Commission économique pour l'Europe
Comité de gestion de la Convention TIR de 1975**Organe de mise en œuvre technique****Cinquième session**

Genève, 12 et 13 (après-midi) octobre 2023

**Spécifications conceptuelles, fonctionnelles et techniques
du système eTIR : Version 4.4****Propositions d'amendements****Note du secrétariat****I. Contexte et mandat**

Figure I
Version actuelle du diagramme de classe « Gestion douanière des données concernant les garanties »

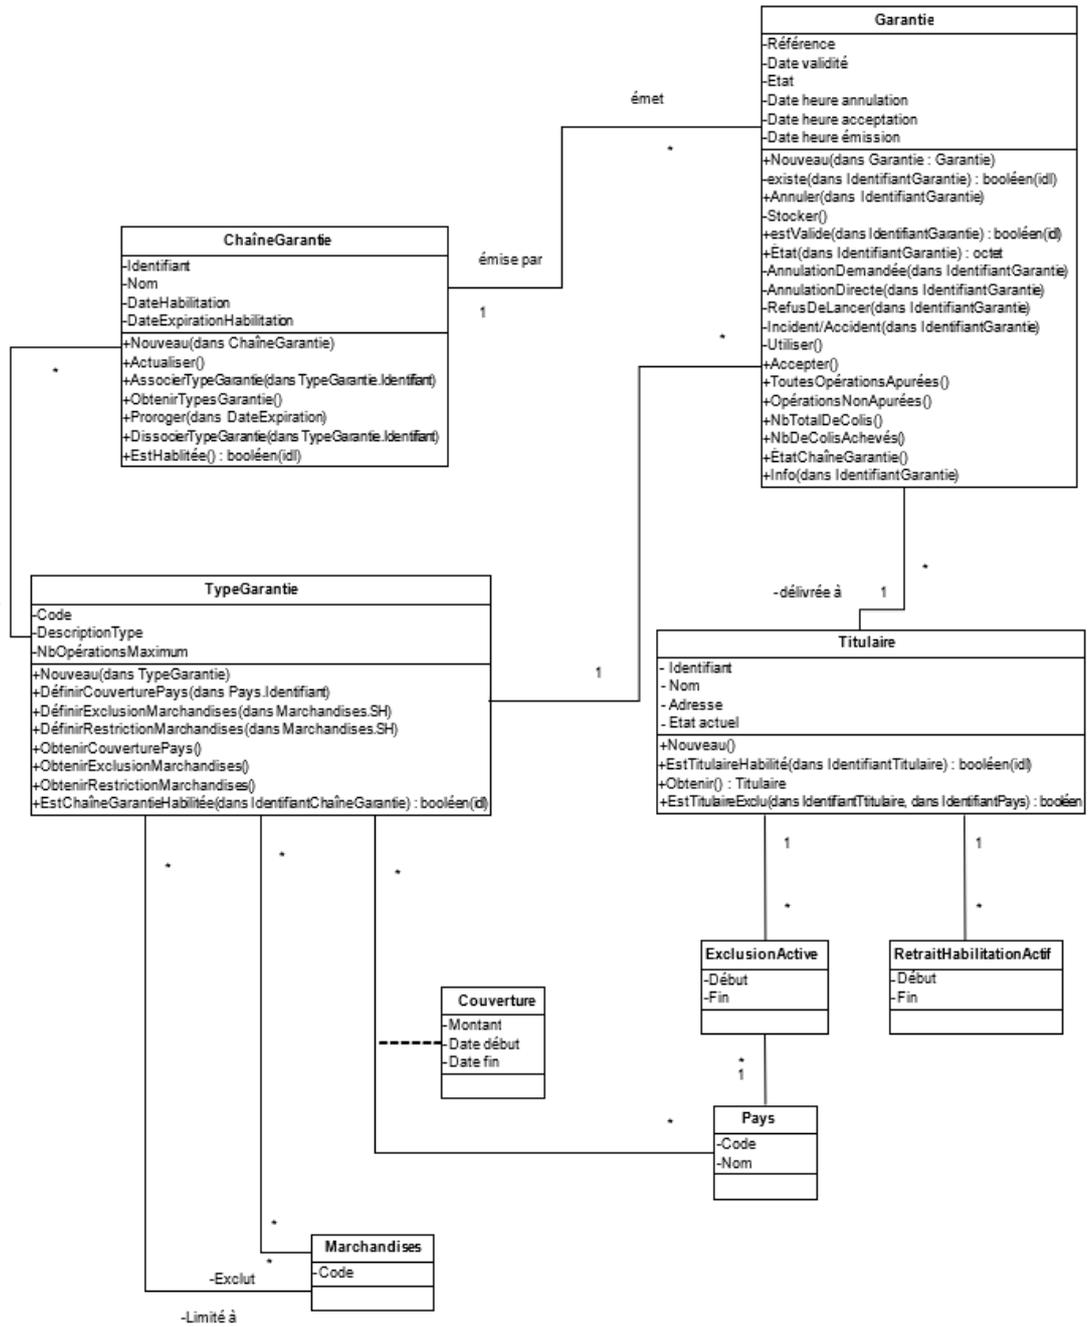
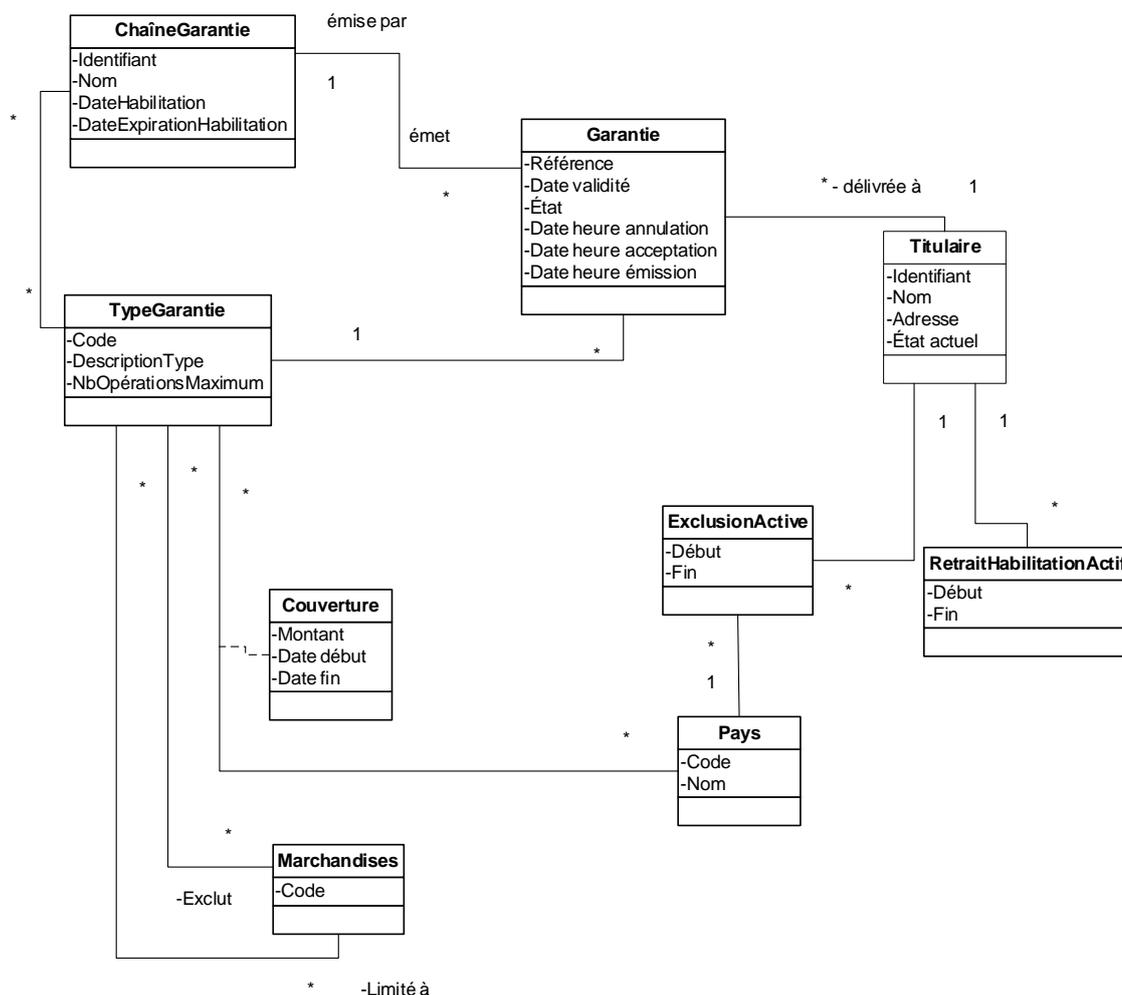
23. Les diagrammes de classe en langage UML utilisés dans la version 4.3 des spécifications fonctionnelles eTIR décrivent non seulement les classes ainsi que leurs relations et leurs attributs, mais aussi un ensemble de méthodes visant à faciliter la mise en place du système international eTIR. Ces méthodes n'ont donc guère voire pas d'intérêt pour les pays qui souhaitent modifier leur système douanier de façon à appliquer la procédure eTIR. Les figures I et II ci-dessous montrent la différence entre la version actuelle et la version simplifiée du diagramme de classe « Gestion douanière des données concernant les garanties » (fig. 1.19 des spécifications fonctionnelles eTIR).

24. À sa troisième session, le TIB a approuvé la simplification des diagrammes de classe.

Figure III
 Diagramme d'activité « lancer l'opération TIR » en langage UML

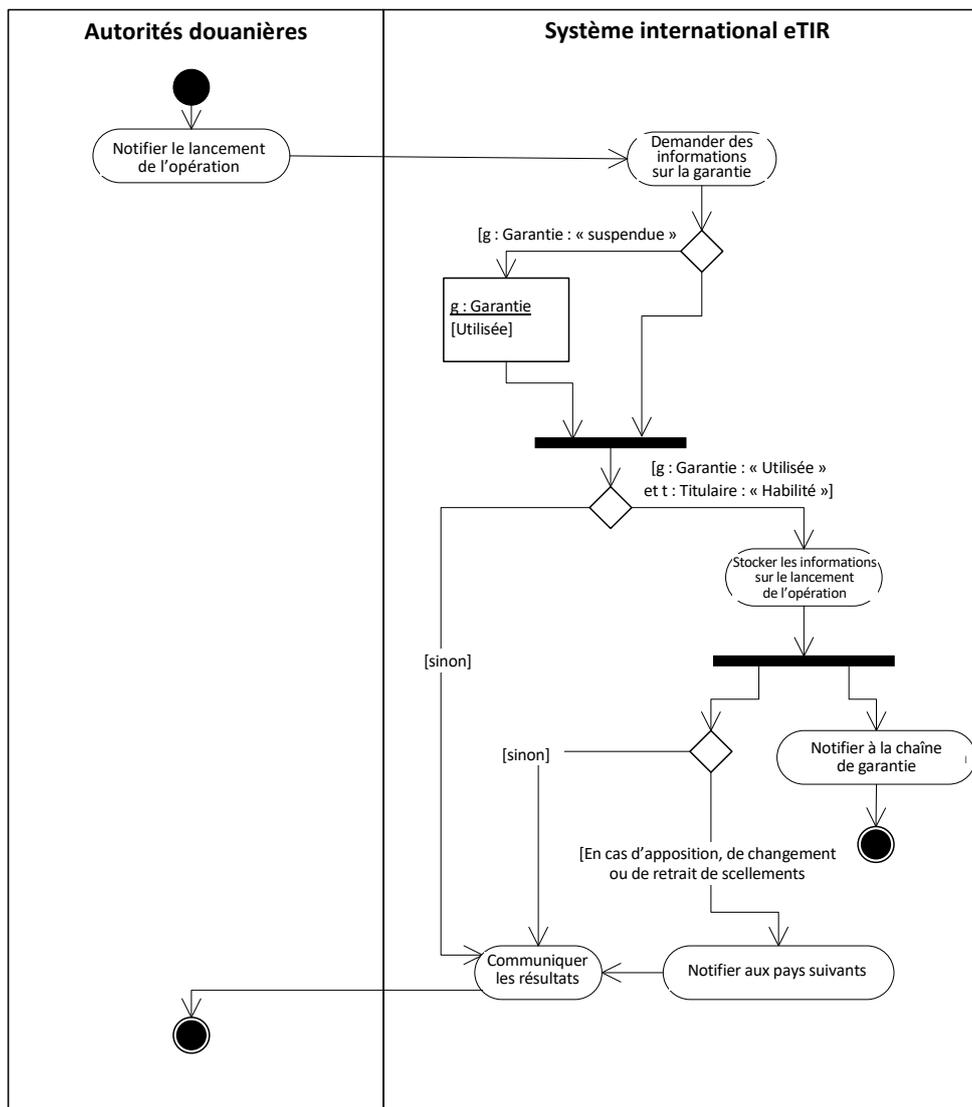
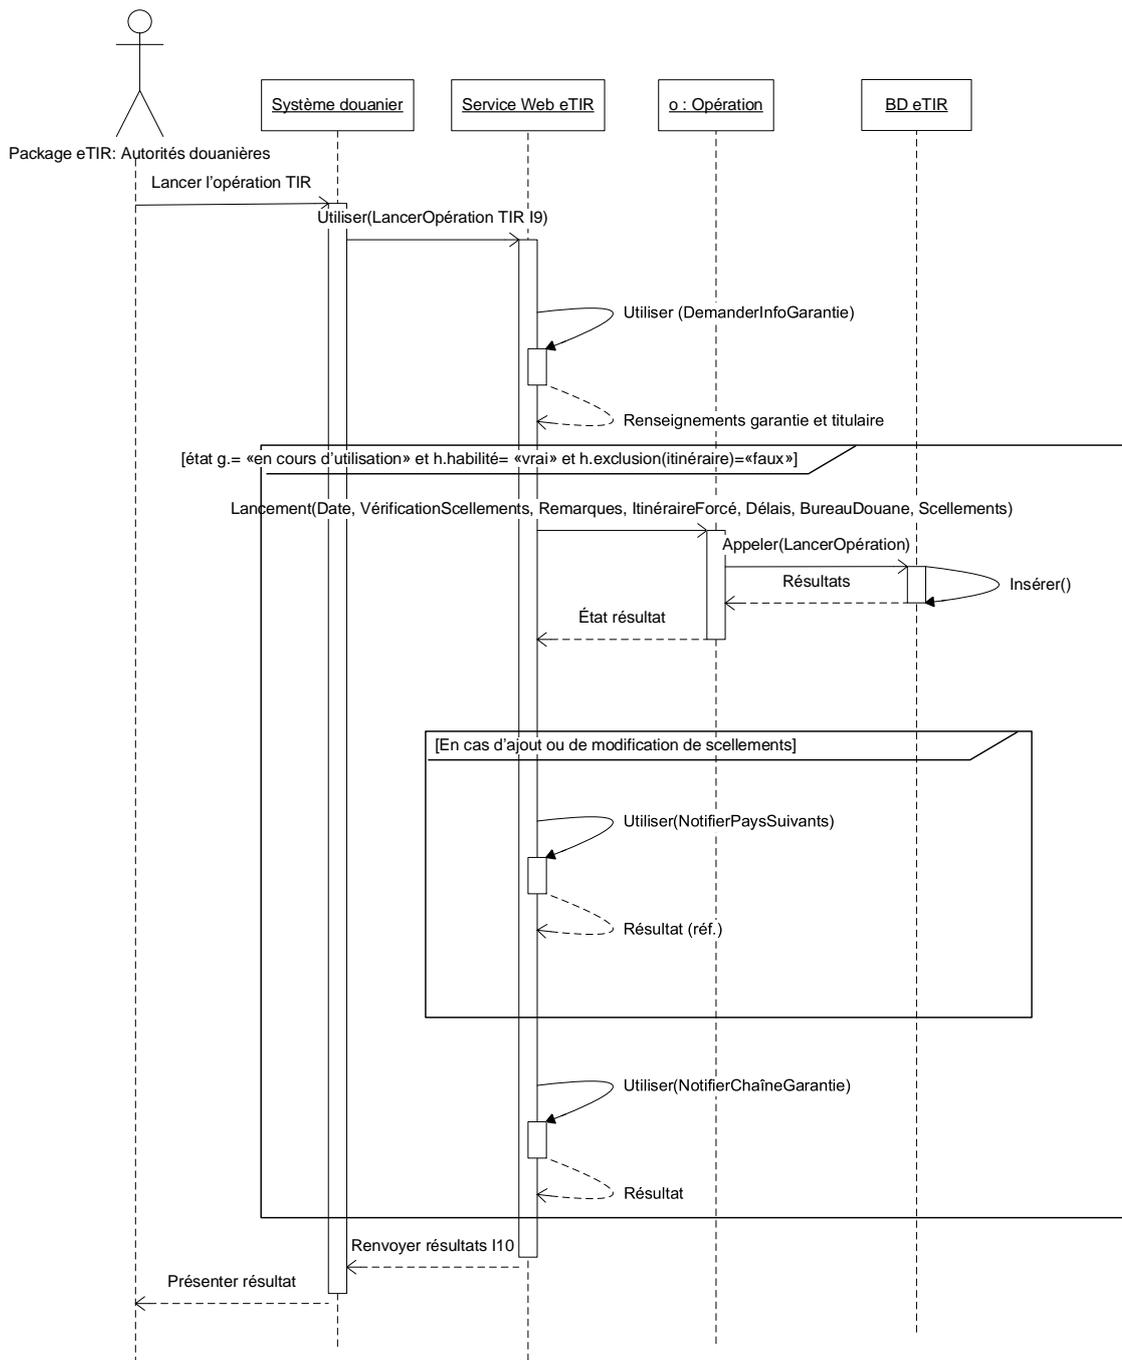
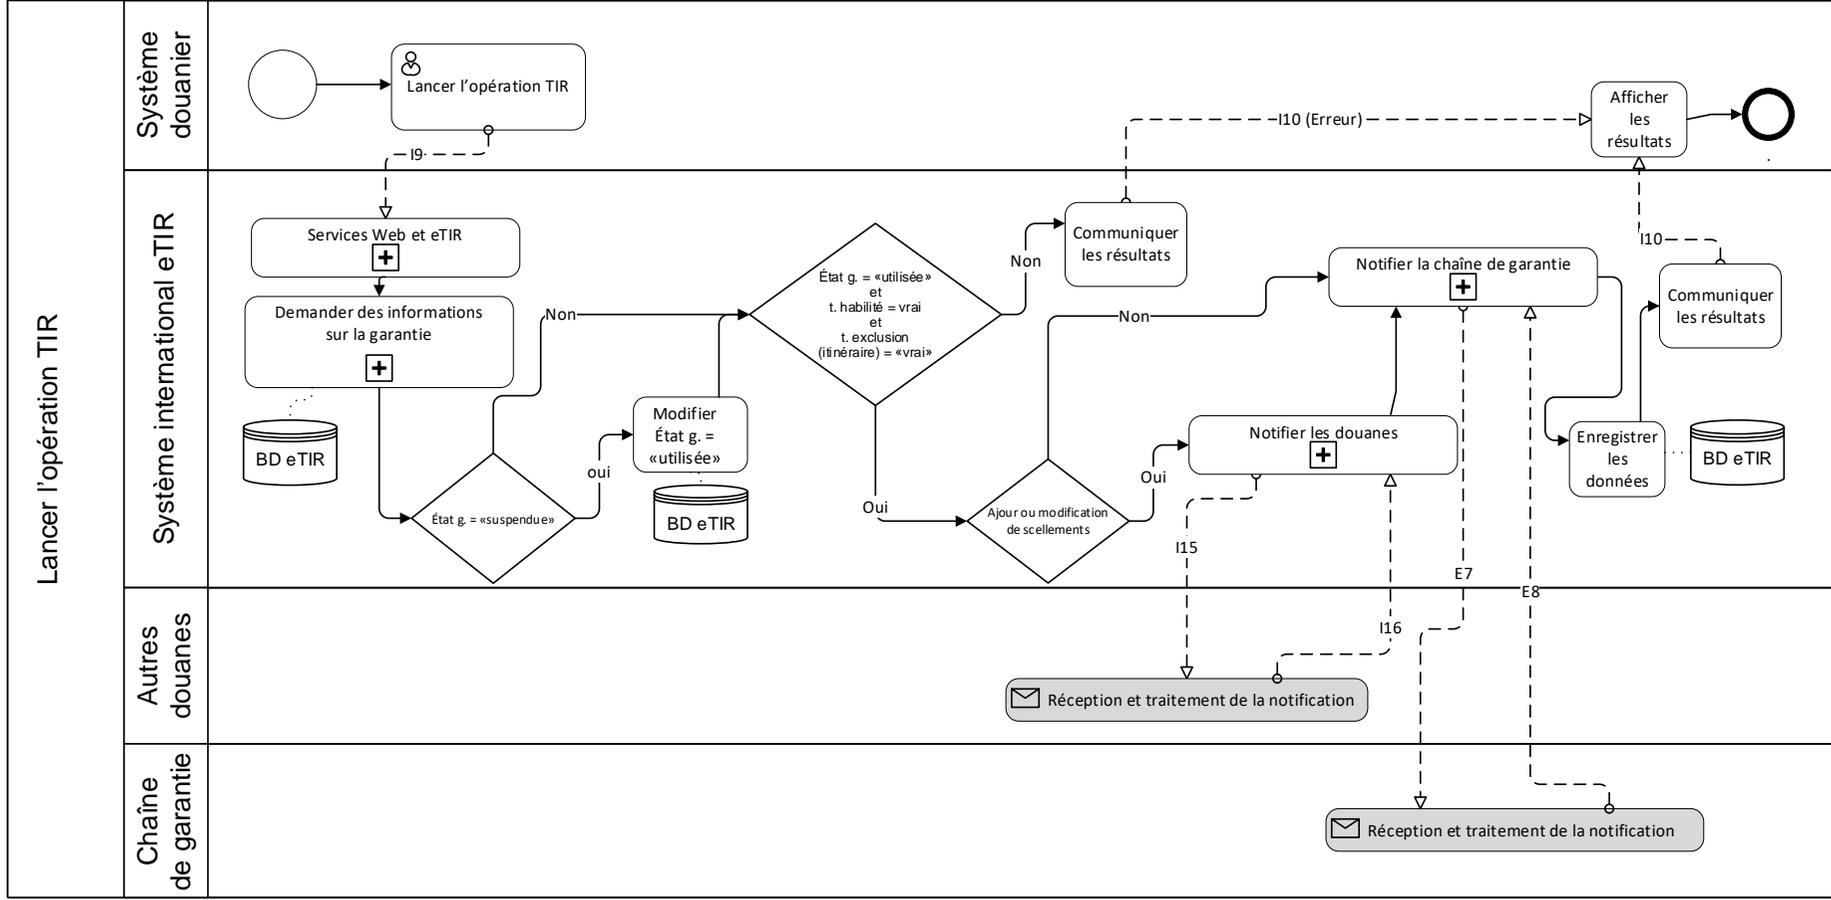
25. Dans la version 4.3 des spécifications eTIR, conformément à la méthodologie de modélisation uniformisée initialement retenue pour le projet eTIR, les processus sont modélisés à l'aide de diagrammes d'activité et de séquence en langage UML. Ces dernières années, la méthode de modélisation et de notation des processus métier (BPMN) a gagné en popularité dans le monde des affaires et le secteur des technologies de l'information et des communications (TIC) et est donc mieux comprise par les profanes comme par les spécialistes. Dans cette optique, le TIB est invité à décider s'il convient de remplacer, dans la version 4.4 des spécifications eTIR, les diagrammes d'activité et de séquence utilisés dans la version 4.3 par des diagrammes BPMN. Les figures III, IV et V ci-dessous représentent le diagramme d'activité « lancer l'opération TIR » en langage UML (fig. 12 des concepts relatifs au système eTIR), le diagramme de la séquence « lancer l'opération TIR » en langage UML (fig. 1.9 des spécifications fonctionnelles eTIR) et le diagramme du processus « lancer l'opération TIR » en langage BPMN.

26. À sa troisième session, le TIB a accepté de remplacer les diagrammes actuels (en langage UML) dans les concepts relatifs au système eTIR et dans les spécifications fonctionnelles par les nouveaux diagrammes proposés (en langage BPMN), conformément aux exemples ci-dessus.
